## Cykelfrämjandets synpunkter avseende TSF 2024–46

Vi tackar för möjligheten att lämna synpunkter avseende **TSF 2024–46**.

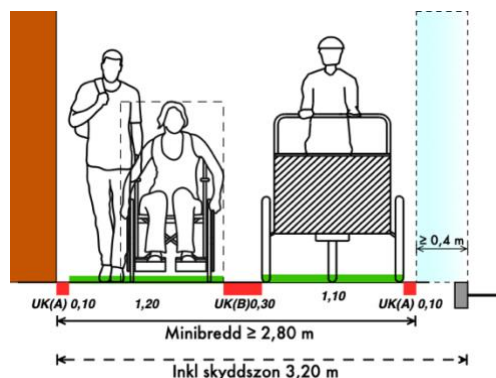
Måttet 0,75 m för en "enkelriktad cykelbana" får konsekvensen att en lastcykel (1,10 m) inte ryms. Om den asfalterade delen i exemplet nedan som är enkelriktad cykelbana skulle ha minimibredden 0,75 m tvingas en lastcykel använda en del av den plattsatta ytan som är för gående vilket inte är tillåtet.

Samma sak blir det om en cyklist vill köra om en annan cyklist, även i det fallet är användandet av gångbanan den enda möjligheten.

**”Enkelriktad cykelbana”**

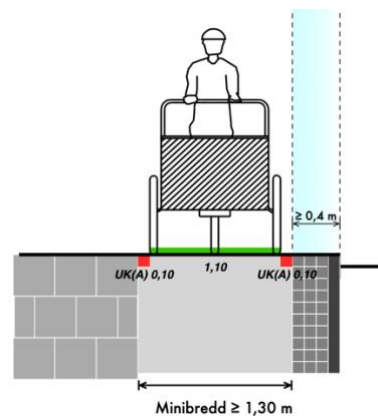
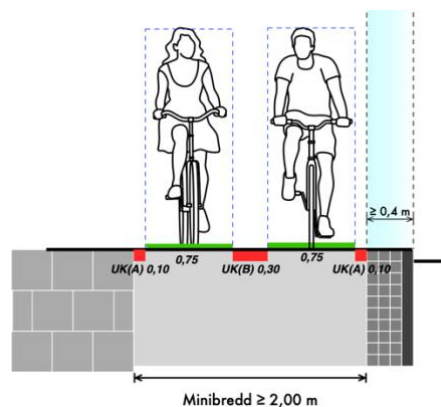
- VGU 2025
- Lastcykel 1,10 m
- Utrymmesklass B för måttet till cykelbanans asfaltkant som innebär 0,10 m.

Detta ger en **minsta bredd på 1,30 m** (0,10+1,10+0,10) *exkl. skyddszon*. **VGU 2025 K235630** har kravet att en enkelriktad cykelbana ska vara minst 1,2 m bred exklusive skyddszon.

Om trafikmiljön ska utformas så att cyklister betar sig på det sätt som **SFS nr: 2007:90 1 kap. 3 § anger** skulle en ”enkelriktad cykelbana” som medger omkörning av en cyklist behöva en **minsta bredd på 2,00 m** (0,10+0,75+0,30+0,75+0,10).

Figur 6.2.2.1-2 Skyddszon mot vägbana vid förhöjd GCM-bana

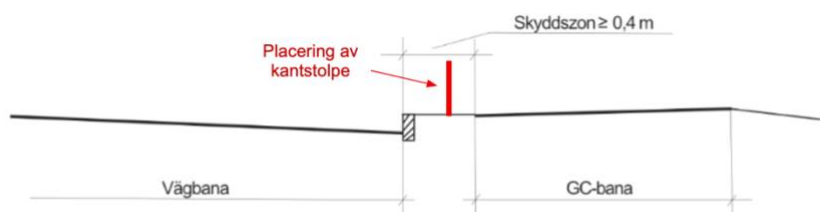
Cykelfrämjandet tycker att det är positivt att regelverket öppnar upp för en bredare användning av kantstolpar där den kan användas för att markera den nivåskillnad som en kantstenbunden cykelbana har mot körbanan. Det finns två aspekter som regelverket behöver förhålla sig till.

När vi läser förslaget för kantstolpar under 46 § får vi inte ihop formuleringen med figur 9 på sidan 22 i konsekvensutredning. Är det tänkt att kantstolpen ska markera gränsen mot kantstenen som fotografiet visar eller ska den markera gränsen mellan gc-banan och den skyddszon som ska finnas enligt **VGU 2025** som vår figur illustrerar.
